Emne: VS: Tjøssvolltunet vår og høstjevdøgn

Emne: Tjøssvolltunet vår og høstjevndøgn

21 sep kl.18-00

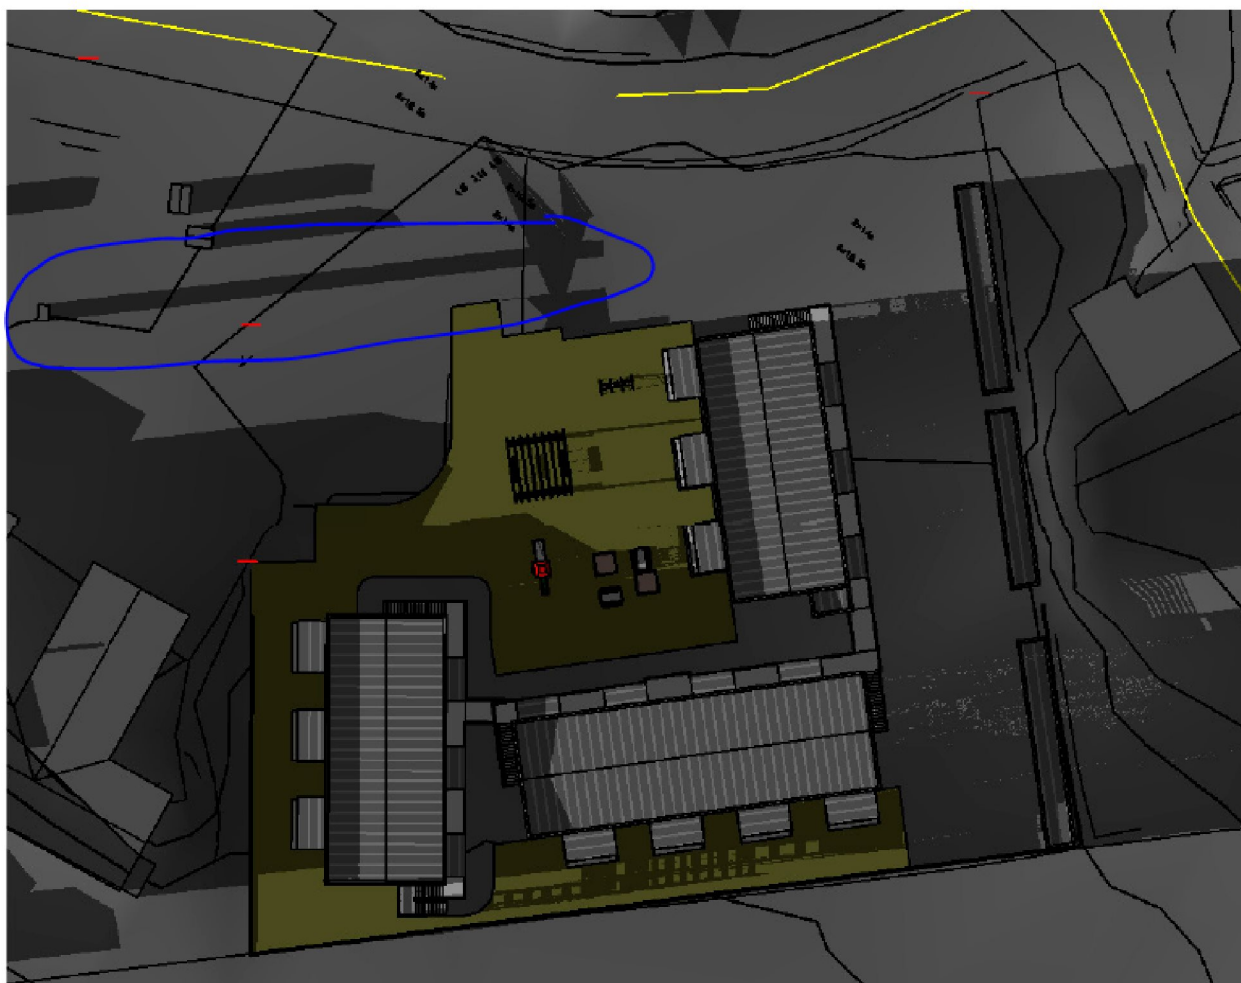
Ved høstjevndøgn går solen ned ca. 19.30.

Bodene til barnehagen kaster unormalt lange skygger. Det kan slå feil ut, ved at det ser ut som bodene, som ønskes på parkeringsplassen, kaster mer skygge enn de faktisk gjør.

Begge bildene under er fra høstjevndøgn (21.9) kl. 18.00.

Kan du raskt lage et bedre soldiagram en dette? så veldig mørkt ut.

Kanskje et med andre årstider.

21 sep kl.18-00

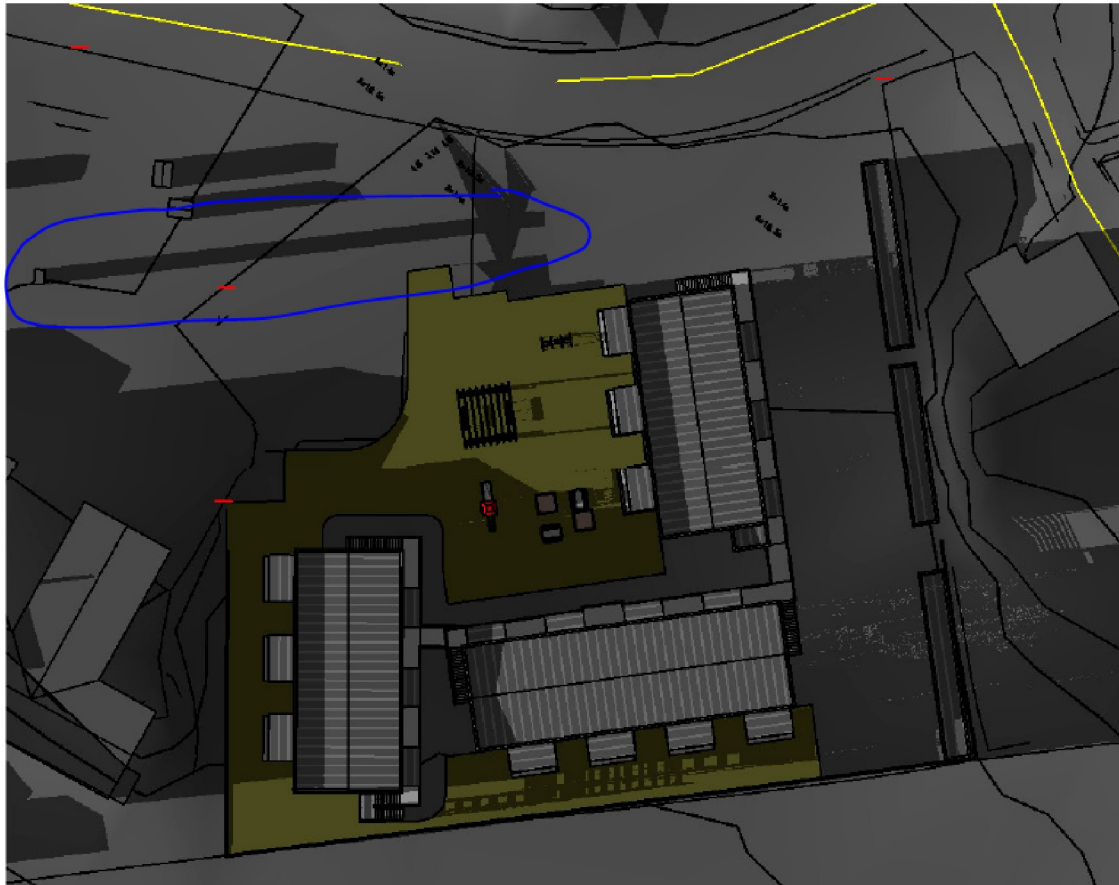
Det var ikke lekeplassen jeg var redd for, men skyggelegging av naboene i øst.

I soldiagrammet som ligger vedlagt saken er det ganske lange skygger fra bodene til barnehagen, se første bilde.

Det kan da bety at bodene på parkeringsplassen ikke lager like mye skygge. Simulatoren vår kaster ikke like mye skygge, se bilde 2.

Begge bildene er 21.september kl. 18.00.

Høstjevndøgn kl.1800

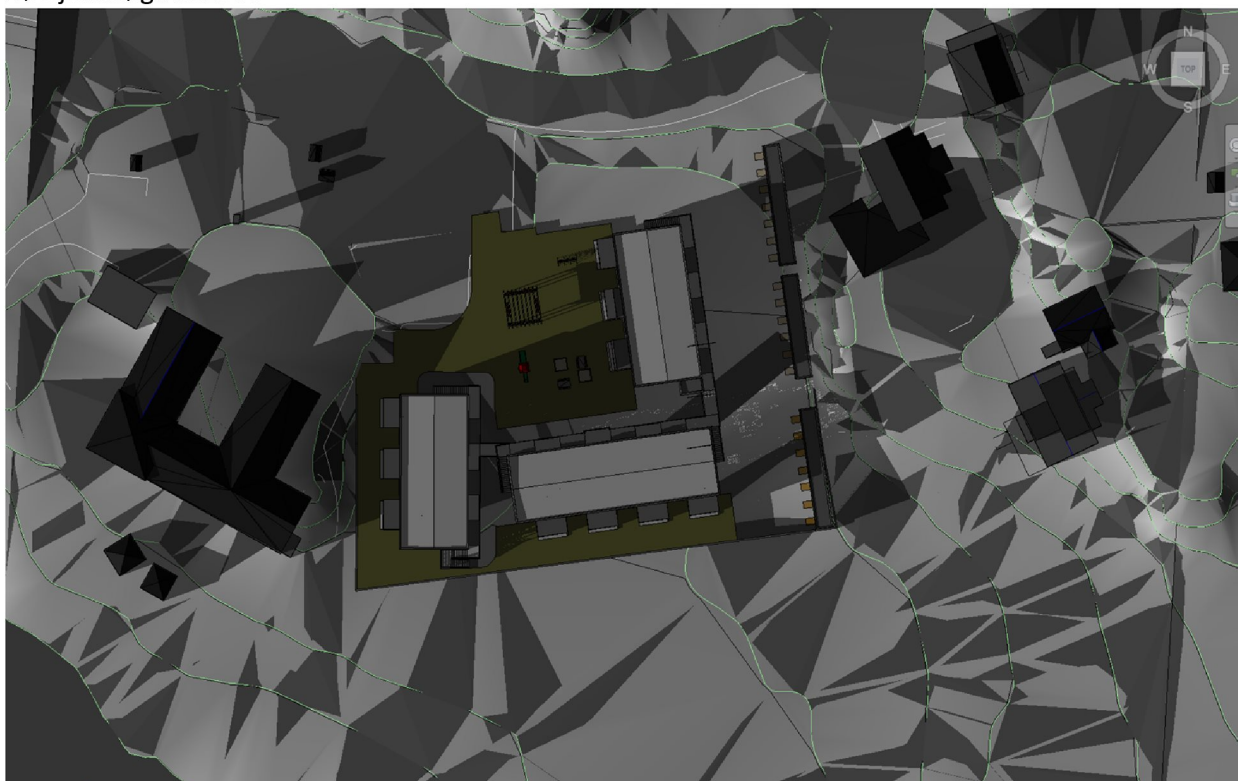
Hei Elina jeg tok en enkel sol og skygge analyse på IFC fila for vårjevndøgn og høstjevndøgn. Over 50% av utromhusarealet har sol.

Som nevnt må lekeplassen for mindre barn plasseres på nordside av uteoppholdsarealet mot parkeringen.

Jeg tenker det holder at bestemmelsene beskriver at lekeplass skal plasseres der det er sol.
